第二章 修復工程執行組織及施作品質控管紀要

(一) 期中預算書圖審查會議

（二）期末預算書圖審查會議

臺南市歷史建築新東國小木造辦公室修復工程工作報告書

臺南市歷史建築新東國小 木造辦公室修復工程規畫設計案		修復設計圖	▼ 斷面					木造辦公室 大正洋行(-)	建築師事務所 林金木建築師事務所 TEL: 04-27578111 FAX: 04-27578112	圖號 A6-04-1
-------------------------------	--	-------	------	--	--	--	--	------------------	-------------------------------------------------------------	---------------

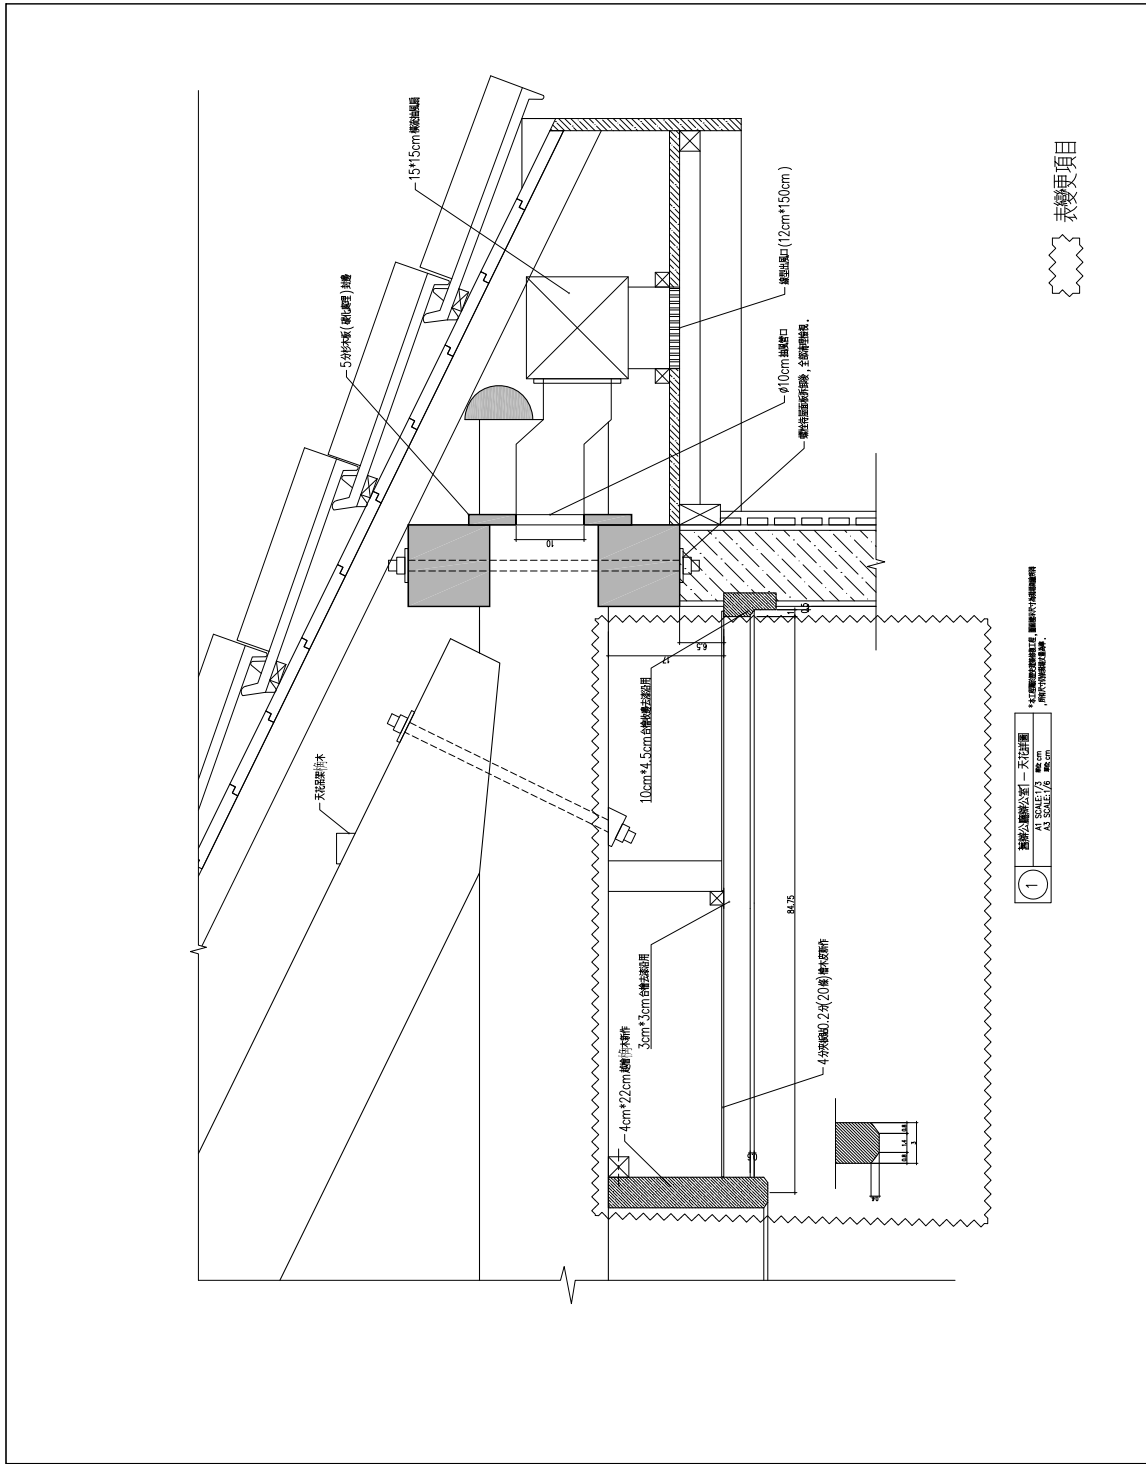
委員	審查意見	初步修正意見
張 委 員 嘉 祥	1. 期中報告所提意見，受託團隊已做詳細綜理說明。	謝謝委員指正。
	2. 室內地坪擬改貼花崗石材，鋪貼石材厚度、鋪貼後之室內高程，以及鋪貼詳細設計，建議再補充之。	遵照委員意見：已補正。詳圖 A1-3
	3. 有關結構補強，是否需要如圖示規劃補強數量（位置）請再從整個系統行為及震後經驗做深入參考。另補強作法在細節上以及應力傳遞上亦請再評估。例如：板與原有木柱及軸阻之間必須有效結合才能發揮抵抗水平地震力，在本設計中是否做完整考慮？	遵照委員意見：已修正。詳圖 A6-6
	4. 震後在柱與水平繫樑間加釘之三角形鐵件明顯有助系統剛度之提昇及地震變形之減少，本次整體修復，請納入補強考慮。	遵照委員意見：已補正。修復時會將鐵件移至靠近雨淋板處施作。 詳圖 A6-6
	5. 下列圖面細節請在檢視補充： 5-1. 圖號 A6-4，鎖固牆頂敷桁及簷口桁之螺拴，需標註，並要求在屋面拆解後座詳細檢視修復。	遵照委員意見：已修正。詳圖 A6-4

委員	審查意見	初步修正意見
	5-2. 圖號 A6-4, 屋頂桁材與簷口桁及陸樑端部關係。	遵照委員意見：已修正。詳圖 A6-4
	5-3. 圖號 A4-13, A4-14 有關雨遮與軸組及壁體構造關係, 建議在詳細之。	遵照委員意見：已修正。詳圖 A4-13、A4-14
	6. 預算總表中“因應計畫”所需經費請列入。	遵照委員意見：已修正納入預算中。

臺南市歷史建築新東國小 木造辦公室修復工程規畫設計案		修繕設計圖	變更設計	變更範圍					增設行動不便廁所 平面圖	建築師事務所 林榮發建築師事務所 TEL: 06-20757011 FAX: 06-20757012	圖號 A6-12
-------------------------------	--	-------	------	------	--	--	--	--	-----------------	-------------------------------------------------------------	-------------

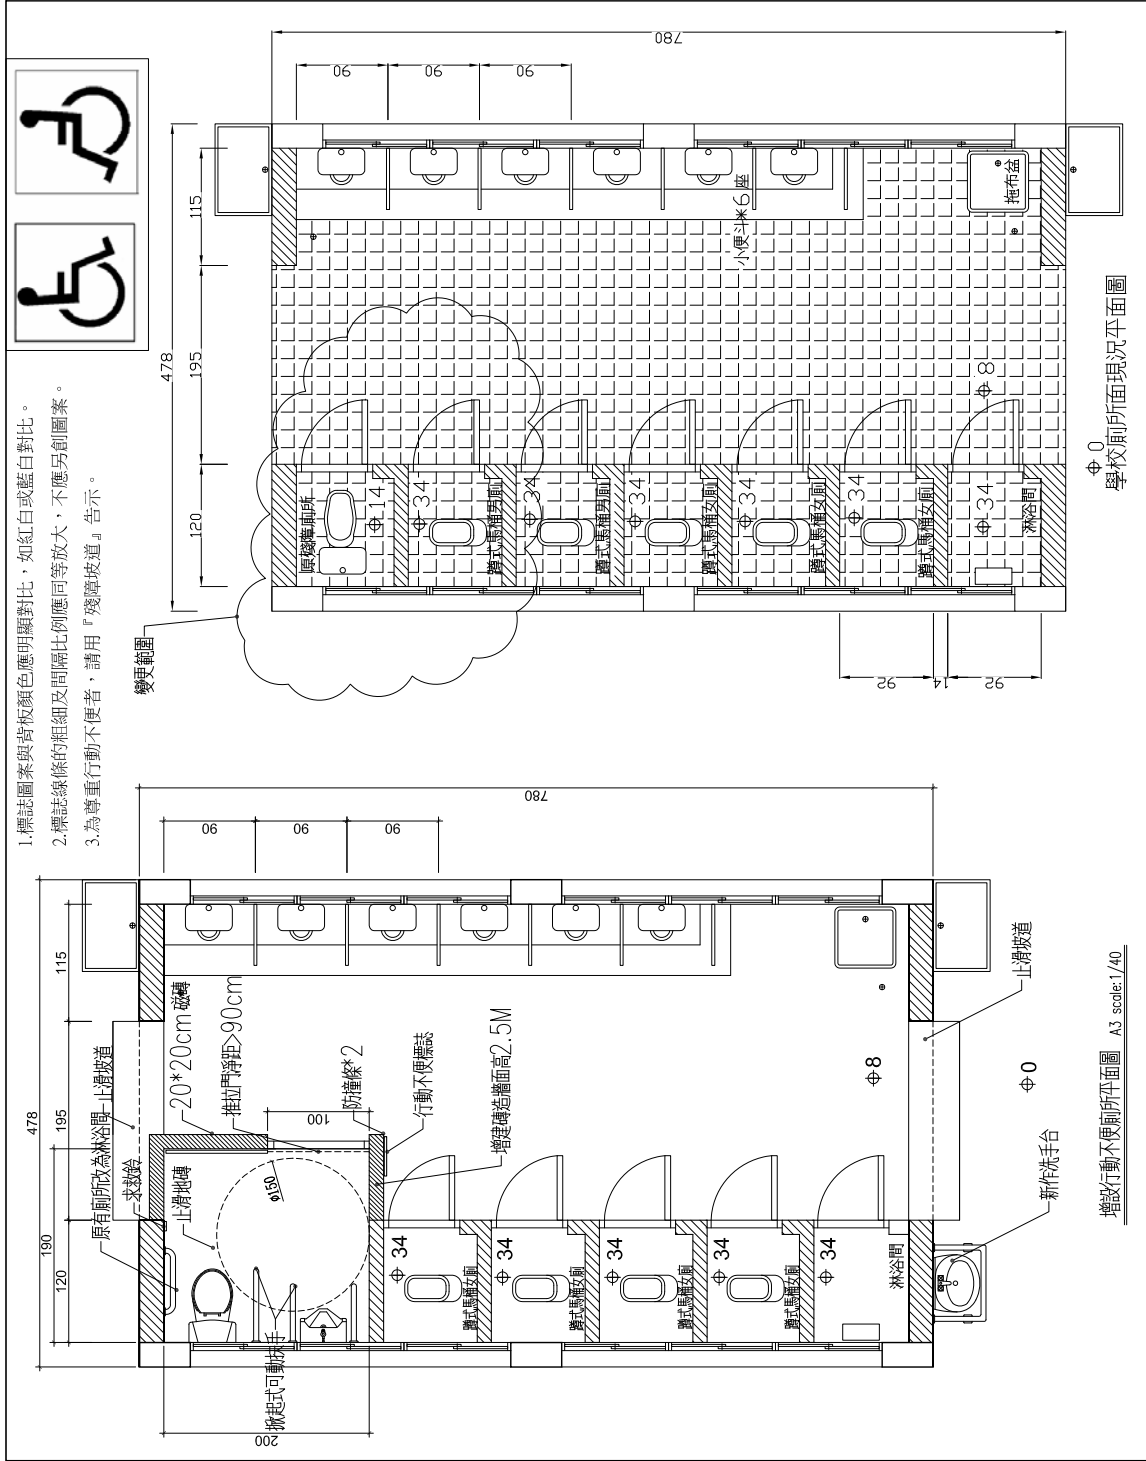
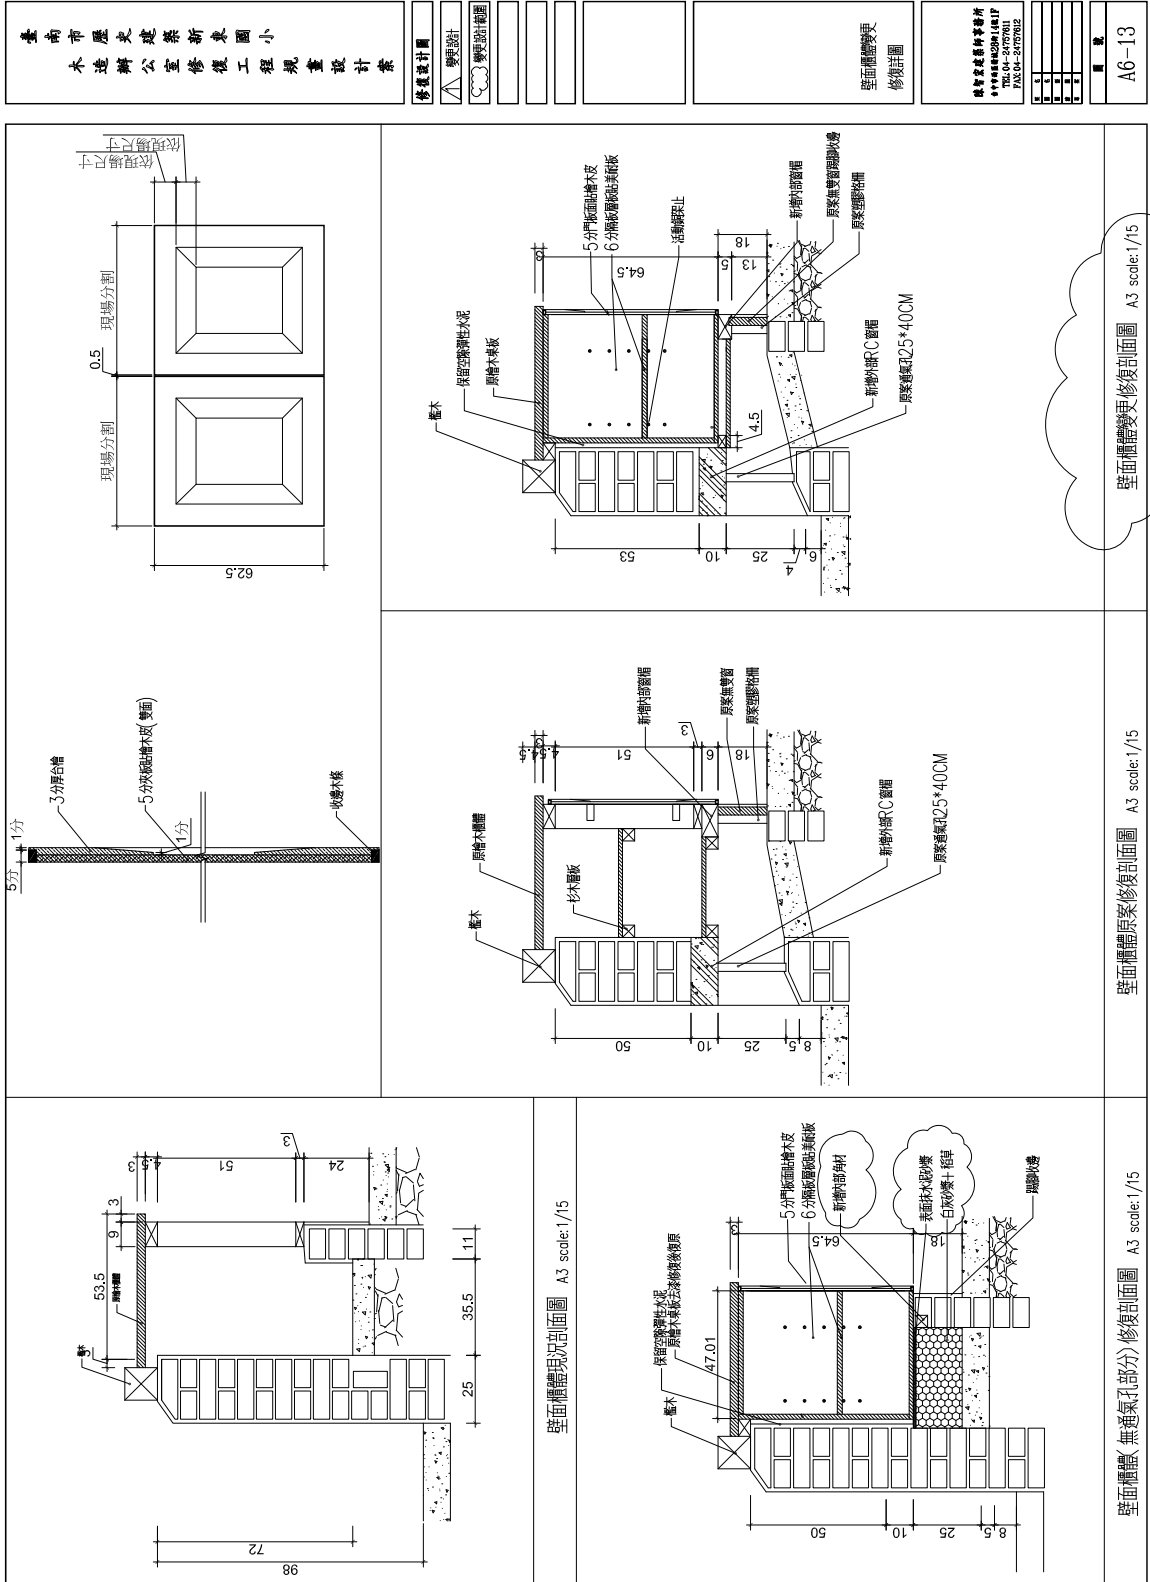
工程名稱	臺南市歷史建築新東國小木造辦公室修復工程		
會議主題	工地工程會議		
開會時間	中華民國 102 年 10 月 9 日	開會地點	工務所
本 次 會 議			
提出單位	內容	追蹤、答覆、執行情形	處理單位
學校-吳校長	有關本工程修繕之行動不便廁所，外立面及地坪與本學近日發包工程風格不同，為求整體性及使用性，且不涉及歷史建築本體，故建議調整施作，避免日後校方再浪費公帑整修。	因涉及新增項目，將請承商計算數量，參考學校工程設計圖面調整本案，再將變更設計資料彙整函送校方辦理。	監造單位
施工單位	新作之廁所設備，本次會議準備型錄，請監造擇定。	已擇定，請依型號，再送審之。	監造單位
施工單位	新舊雨淋板，已碳化完成，請監造檢視。	碳化程度尚符，其他請全部比照辦理。	監造單位
施工單位	車寄與主體銜接處，請指示辦理。	屋瓦部份以銅製施作上下泛水處理。天花部份施作封口處理。	監造單位
監造單位	工期僅剩 2 個多月，且目前稍有落後，請承商備雙週進度表，以便督促進行。	遵照辦理。	施工單位
監造單位	木料之護木油請承商試作深中淺三色送審。	遵照辦理。	施工單位
監造單位	有關 T5 吊具及通氣孔之樣品檢視，經承商重新調整，尚符合設計，請依樣品全面施作。	遵照辦理。	施工單位

圖號
A6-17

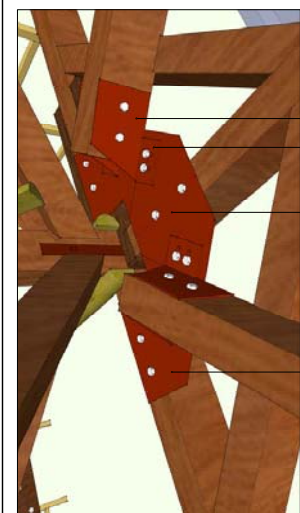
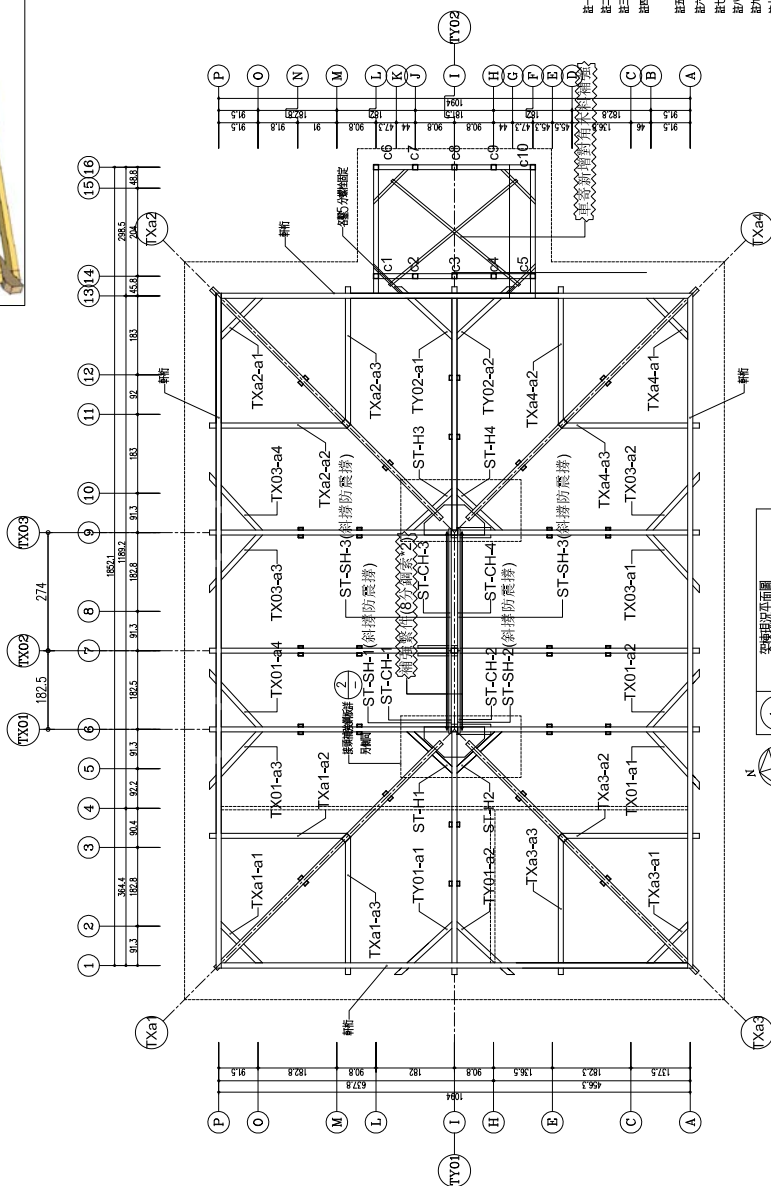
辦理。	
立棟營造	現況檻木部分已受潮嚴重，待整體檻木調整後建議增加工項隔離水氣。	1. 檻木修復調整後，以銅片阻潮並以無收縮水泥灌注。增加新工項併入變更設計辦理。	監造單位
立棟營造	屋架（陸樑）變形部分請指示修復方式。	1. 本案已有編列屋架鋼構補強，陸樑經調查卻已呈現變形，增加 1 組屋架鋼構補強鐵見，並以繫件調整。增加新工項併入變更設計辦理。	監造單位
立棟營造	原設計工項及數量增減差異部分是否列為本次變更設計一併辦理。	1. 原契約內數量差異部分列入本次變更設計一併辦理。	監造單位

2 接頭補強鋼板安裝圖
鋼板施工時請參照施工說明書，
應符合規範尺寸及安裝位置。
